Séance plénière

Commission

Locale de l'Eau

20 décembre 2017

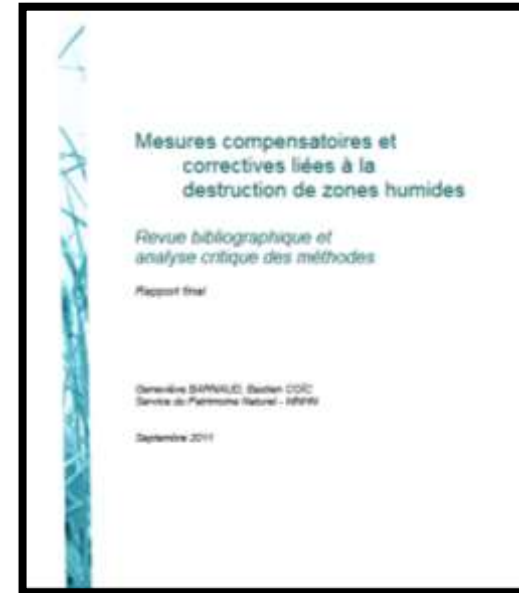
La nappe du Jurassique supérieur n'étant protégée par aucune couverture peu perméable sur l'emprise du projet, il paraît important d'insister sur:

- la réactivité nécessaire en cas de pollution accidentelle pendant la phase travaux;
- au bon respect des consignes de prévention et d'intervention en cas d'incident;
- la qualité de l'étanchéification des bassins de rétention, tant en terme de matériaux que de compactage.

Il paraît également nécessaire que le projet:

- Précise les mesures de limitation du salage, et si les dépôts seront protégés pour limiter leur lessivage;
- Mentionne l'usage de désherbant, si envisagé, et évalue leurs niveaux de rejets et leurs impacts éventuels.

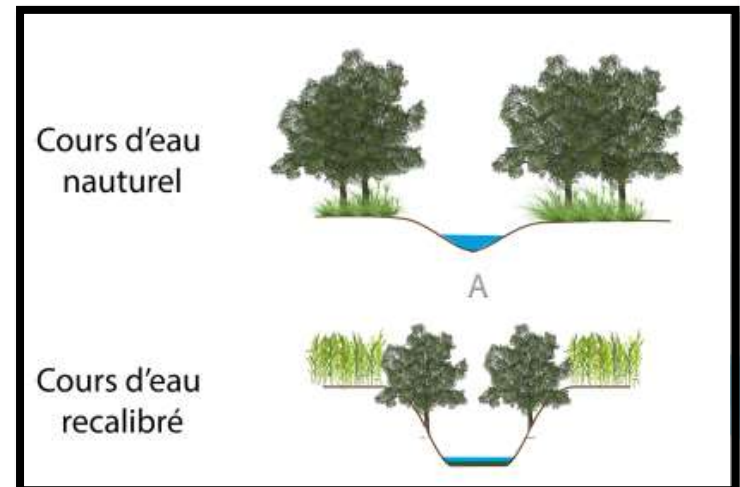
Porter une attention particulière aux franchissements des cours d'eau:

- conditionnent le bon état de ces rivières, sur des linéaires parfois très conséquents,
- généralement non réversibles et difficilement aménageables à posteriori.

Évaluer si une meilleure coordination des travaux connexes aux travaux et aux mesures compensatoires permettrait d'optimiser des aménagements et des mesures de réduction/compensation.

- Par exemple: renaturation morphologique des cours d'eau franchis = compenser des fonctionnalités perdues + limitation des linéaires couverts.
- a évaluer pour l'Auraine? (couverts sur 196 mètres par deux ouvrages hydrauliques successifs)

Vérifier le dimensionnement des ouvrages hydrauliques en fonction de la morphologie « non impactée » (gabarit, pente...):

- Ne pas figer une situation actuelle altérée par les ouvrages hydrauliques
